**Do wszystkich  
Wykonawców**

Dotyczy: postępowania prowadzonego w trybie przetargu nieograniczonego, zgodnie z przepisami ustawy z dnia 29 stycznia 2004 r. Prawo zamówień publicznych, (Dz. U. z 2017 poz. 1579 ze zm.), zwaną dalej „ustawą P.Z.P, którego przedmiotem jest wyłonienie wykonawcy do realizacji zadania pn.: „**Budowa oczyszczalni ścieków i sieci kanalizacyjnej dla miejscowości Zawóz - ETAP I**”.

W związku z zapytaniem skierowanym do Zamawiającego podaje się zgodnie z art. 38 ust. 2 ustawy P.Z.P treść zapytania wraz z wyjaśnieniami:

#### 4 Montaż zbiorników oczyszczania ścieków.

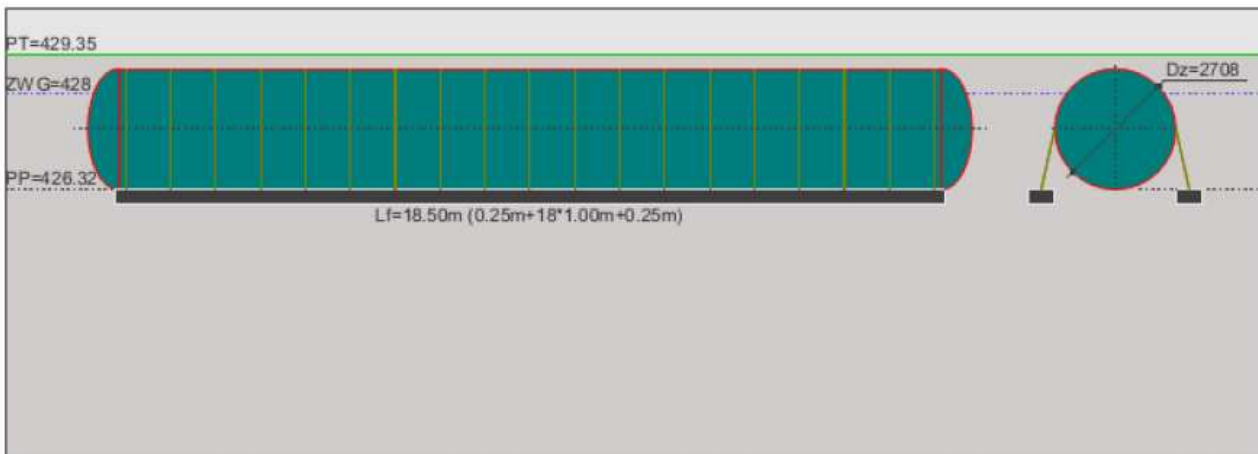
Zgodnie z poniższymi zapisami projektu wykonawczego oczyszczalni ścieków należy uwzględnić zasypanie piaskiem zbiorników oczyszczania (ZO) - obiektów nr 3/1, 3/2, 3/3, 3/4.

Prosimy o wskazanie pozycji przedmiarowych w których należy uwzględnić piasek w ilości ok. 950 m<sup>3</sup> do zasypania zbiorników bądź o uzupełnienie przedmiaru robót o pozycję uwzględniającą koszt zasypania piaskiem zbiorników oczyszczania (ZO) - obiektów nr 3/1, 3/2, 3/3, 3/4 , celem przygotowania przez wszystkich Wykonawców prawidłowych, zgodnych z SIWZ, a przede wszystkim porównywalnych ofert (pomimo ryczałtowego charakteru wynagrodzenia umownego oraz braku wymogu załączania kosztorysów ofertowych na etapie składania oferty).

**Ad12.:** Oferent koszty wynikające z obsypki zbiorników (obiektów nr 3/1, 3/2, 3/3, 3/4) oczyszczalni ścieków ma uwzględnić w kosztach montażu oczyszczalni ścieków.

#### **Przykładowe rozwiązania wzmocnienia gruntu w przypadku posadowienia w gruntach słabonośnych:**

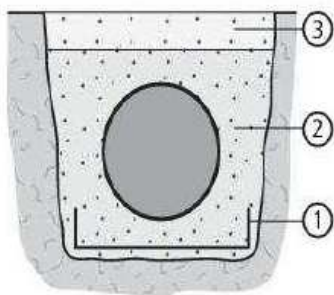
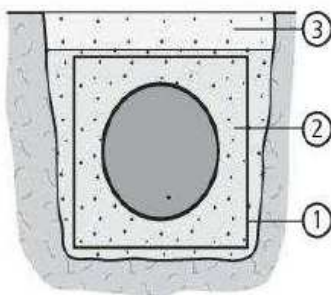
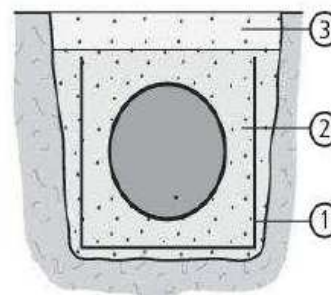
Zgodnie z poniższym opisem technicznym projektu wykonawczego oczyszczalni ścieków należy cyt. „Po wymianie gruntu, nowy grunt należy zabezpieczyć przed migracją ziaren gruntu pomiędzy gruntem rodzimym i gruntem nowym. Wzmocnienie gruntu można wykonać na przykład **za pomocą mat geotekstylnych (tzw. geowłóknin)**. W przypadku występowania stojących lub płynących wód gruntowych, na czas montażu, należy obniżyć ich poziom za pomocą studni pompowych lub drenów.”

Prosimy o jednoznaczne określenie wymaganego rozwiązania wzmocnienia gruntu oraz szczegółowych parametrów technicznych geowłókniny wraz z uzupełnieniem przedmiaru robót o pozycje uwzględniającą brakujący zakres robót celem przygotowania przez wszystkich Wykonawców prawidłowych, zgodnych z SIWZ, a przede wszystkim porównywalnych ofert (pomimo ryczałtowego charakteru wynagrodzenia umownego oraz braku wymogu załączania kosztorysów ofertowych na etapie składania oferty).

**Ad13.:** Zamawiający dopuszcza wszystkie warianty zabezpieczeń przed migracją ziaren określone w dokumentacji projektowej. Do wyceny należy przyjąć geowłókninę o gramaturze min. 165g/m<sup>2</sup>

Rys.3. Przekrój podłużny zakotwionego zbiornika oczyszczalni.

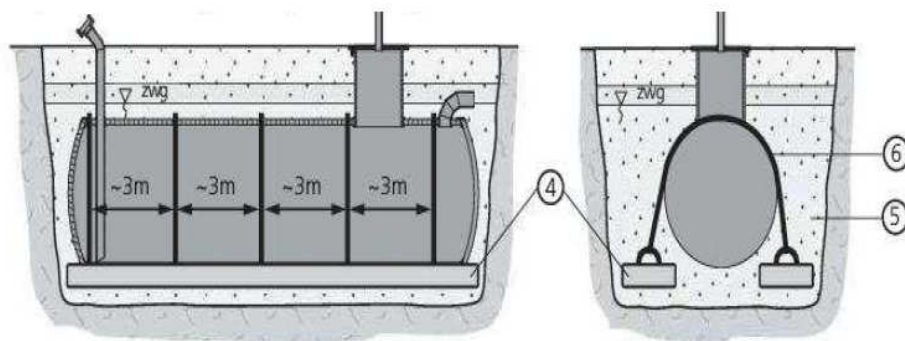
Prosimy o wyjaśnienie rozbieżności. Zgodnie z rysunkiem nr 3 na stronie nr 19 opisu technicznego do projektu wykonawczego należy uwzględnić zakotwienie zbiorników pasami poliestrowymi lub stalowymi w rozstawie co 3 m.

**Ad14.** Pasy kotwiące w fabrykacie przewidzianym w projekcie zostały przewidziane co 3 m. Należy bezwzględnie zastosować rozstaw pasów wynikający z wytycznych producenta zbiorników określonych w DTR.

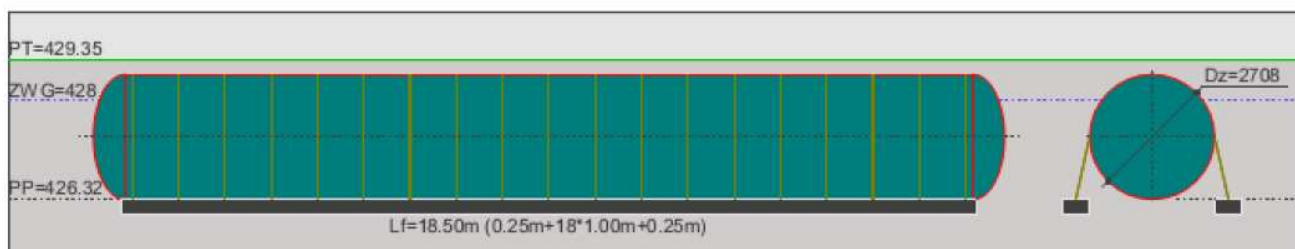
Zgodnie z rysunkiem na stronie nr 25 należy uwzględnić zakotwienie zbiorników pasami w rozstawie co 1 m.

Prosimy o jednoznaczne określenie wymaganego rozstawu pasów kotwiących, które należy uwzględnić w kosztorysie ofertowym celem przygotowania przez wszystkich Wykonawców prawidłowych, zgodnych z SIWZ, a przede wszystkim porównywalnych ofert (pomimo ryczałtowego charakteru wynagrodzenia umownego oraz braku wymogu załączania kosztorysów ofertowych na etapie składania oferty).
